监理工作联系单

工程名称：承德滦平县光伏加电取暖改造工程 60MW 屋顶分布式光伏发电项目

编号: ZHJL-LXD-002

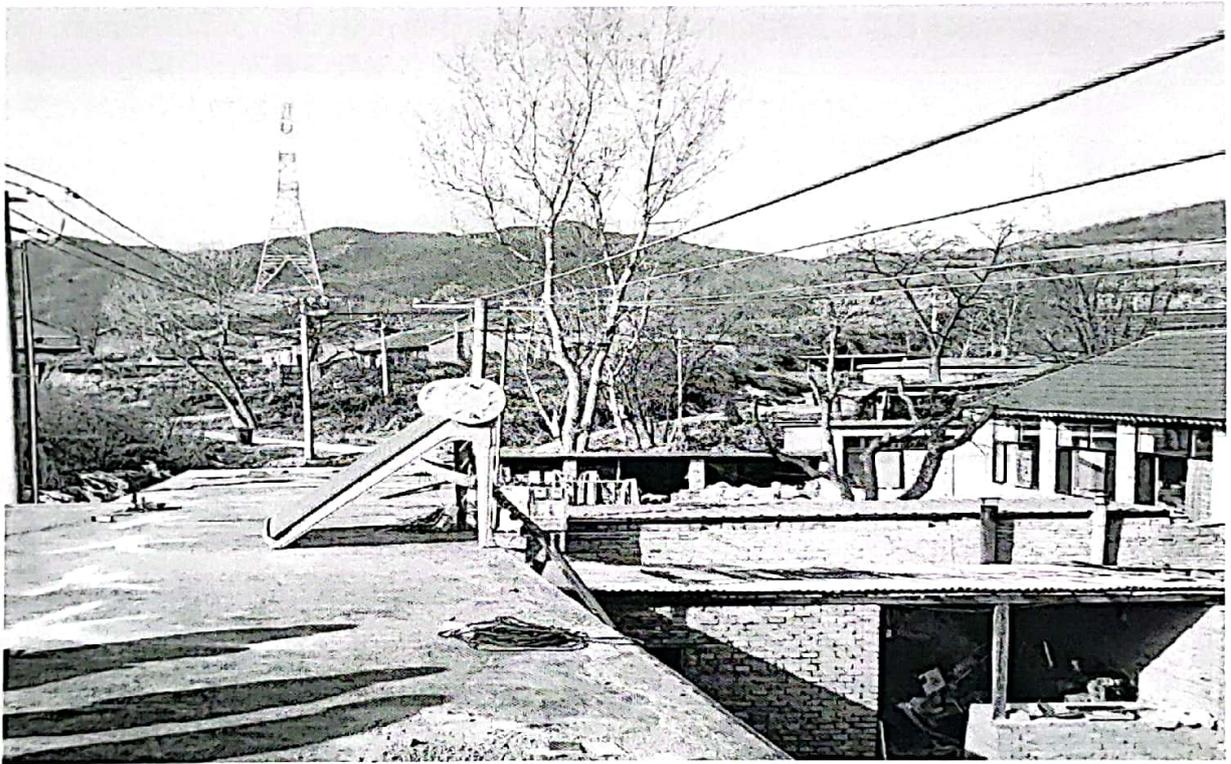
内容: 安全监理工程师在大屯镇兴州村巡视检查时发现, 村民王庭申家屋顶施工部位与村内 380V 裸线线路安全距离不足, 支架安装时容易碰到其线路上, 发生触电的风险较大。

要求施工单位在施工前做好相应的安全防护措施, 设专人进行监护, 否则发生安全问题监理单位不负任何连带责任。

编号：ZHJL-LXD-003

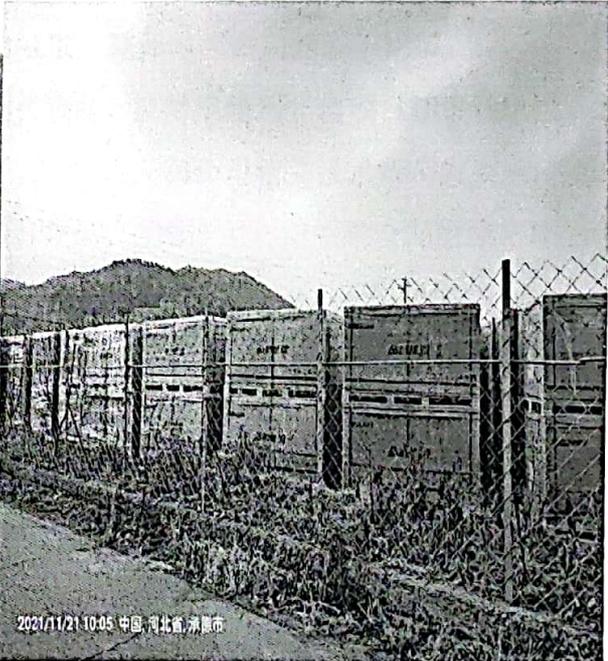
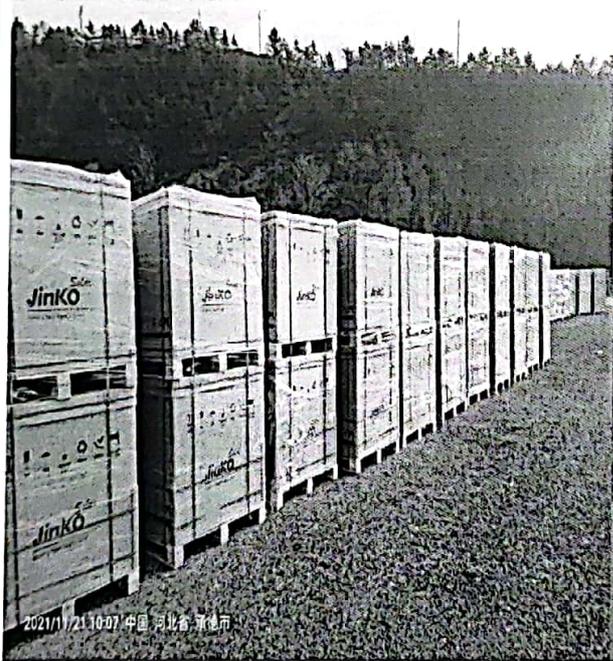
主题：关于对存放组件仓库加强防火防盗措施的相关事宜

1. 仓库四周配齐防火、防盗安全标识牌，提示仓库重地，无关人员严禁进入；
2. 所有进入库房的人员，不得携带火种，仓库内严禁吸烟、用火；
3. 看护人员上岗前要进行安全培训，并会熟练使用灭火设施，掌握报警、灭火等方面的知识；
4. 看护人员 24 小时轮流值班，不得离岗空岗，并做好交接班记录，提高防盗意识，确保安全。出现异常情况，及时拨打报警电话，并在第一时间上报施工项目部相关领导；
5. 堆放光伏组件的四周必须配备充足的消防设施；
6. 每天对仓库内的物资进行巡视检查，发现安全隐患要及时消除。

编号: ZHJL-LXD-005

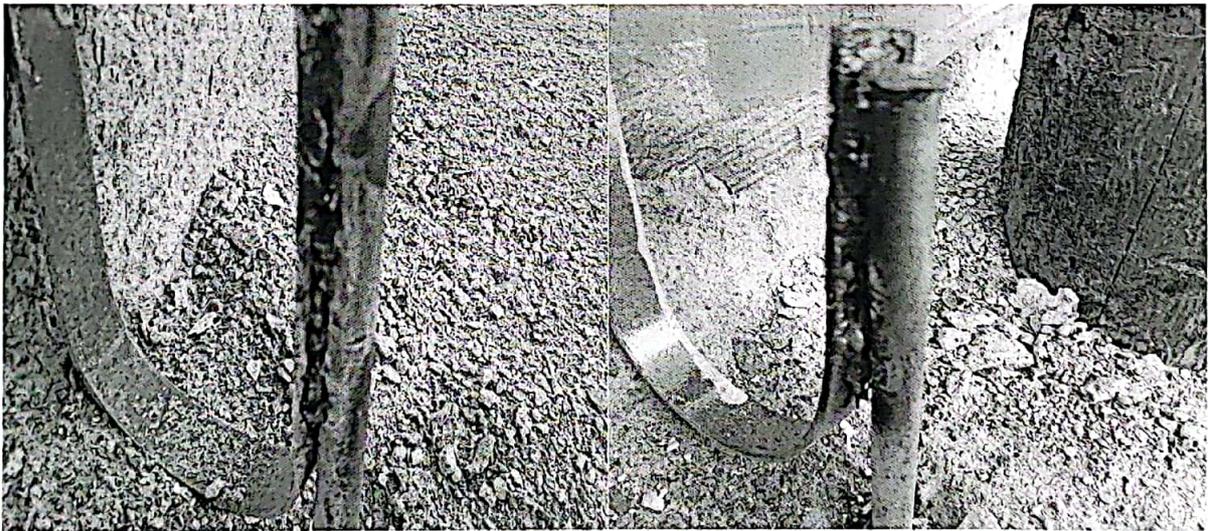
内容: 监理工程师在大屯镇施工现场巡查时发现, 防雷接地扁钢与接地极焊接质量不符合规范要求, 使用的防雷接地材料不符合设计图纸的要求。(详见附件)

要求施工单位严格按照设计图纸进行材料的采购, 所有材料必须经过监理项目部验收合格后方可使用, 防雷接地焊接严格按照 GB50601-2010 规范要求执行, 特殊工种必须持证上岗, 否则产生一切返工全部由施工单位承担。

2、本工程组件支架钢架进行接地, 屋面钢架导轨已形成整体连接, 在其四周便于引下的位置采用圆钢 $\phi 12$ 作为引下线引至地面, 引下线不少于2根。在地面空地位置设置独立接地极, 接地极采用镀锌角钢 L50x50x5, 长度2.5米。接地极间距不宜小于5米, 接地线埋深不低于0.8米(且位于冻土层下)。

铜铝插针

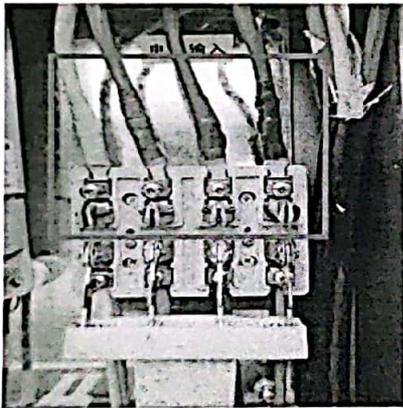
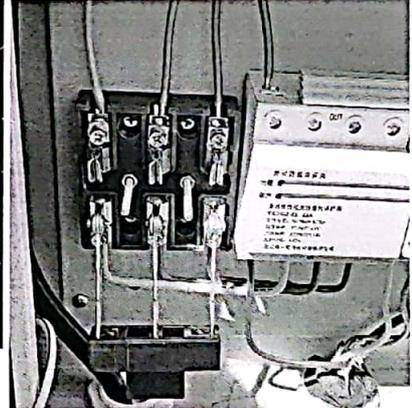
内容：监理工程师在大屯镇蔺子沟村施工现场巡查时发现，光伏并网箱内的铝交流电缆没有加装铜铝插针，直接裸线连接到光伏并网箱的刀闸上，（由于铜和铝的分子不一样容易氧化）不符合北京天润公司户用光伏电站安装与验收标准，要求施工单位立即进行整改。

编号: ZHJL-LXD-007

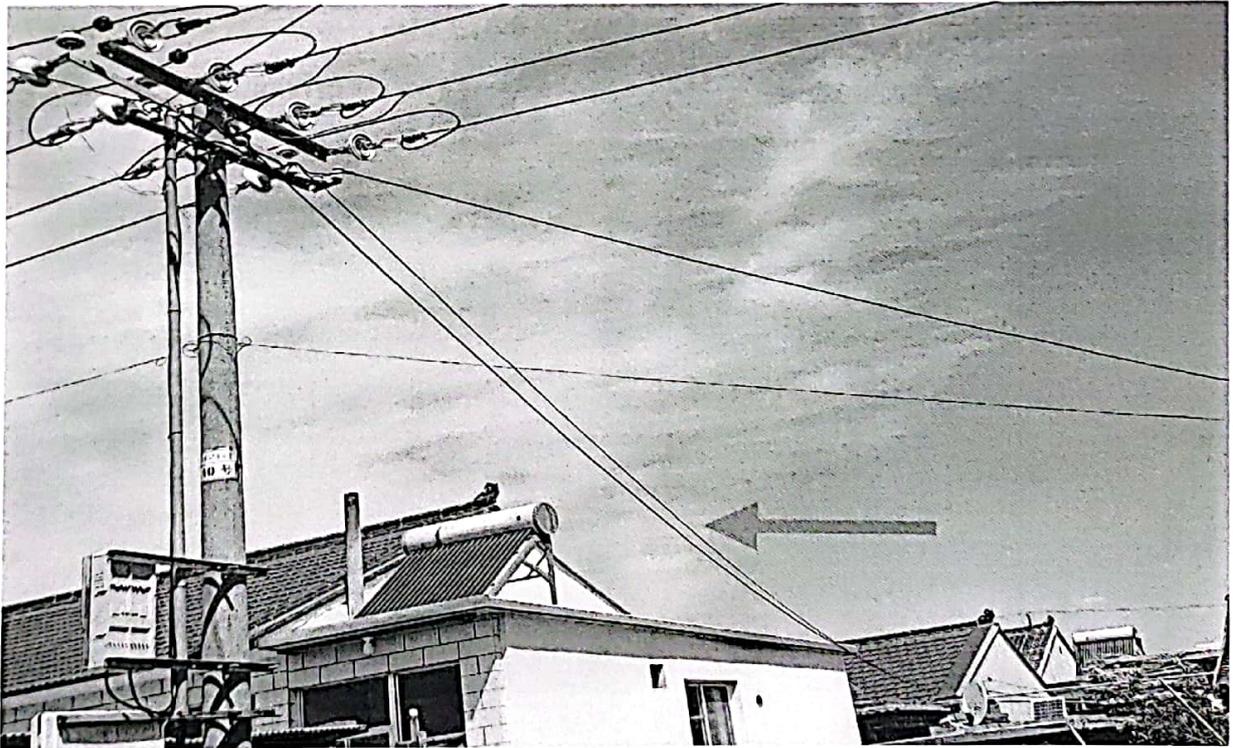
内容: 监理工程师在大屯镇小城子村施工现场巡查时发现, 1 户用电站光伏并网箱至电杆的交流电缆长度超过 10 米, 没有使用钢丝绳的方式进行固定, 不符合北京天润公司户用光伏电站安装与验收标准, 要求施工单位立即进行整改。

编号: ZHJL-LXD-008

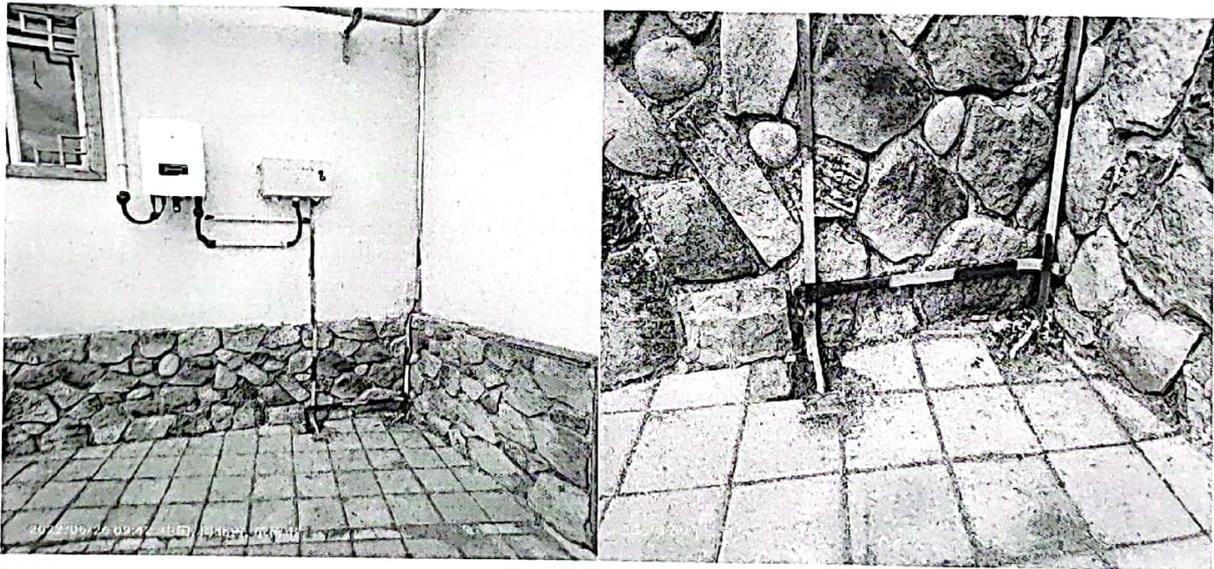
内容: 监理工程师在大屯镇小城子村施工现场巡查时发现, 1 户用电站光伏支架防雷接地与光伏并网箱防雷接地串联焊接在一起, 不符合北京天润公司户用光伏电站安装与验收标准的要求(组件支架防雷接地, 配电箱逆变器工作保护接地不允许串联在一起, 必须单独分开做), 要求施工单位按照天润公司户用光伏电站安装与验收标准进行整改, 防雷接地电阻测试值支架部分为 $\leq 10 \Omega$, 配电箱部分 $\leq 4 \Omega$ 。
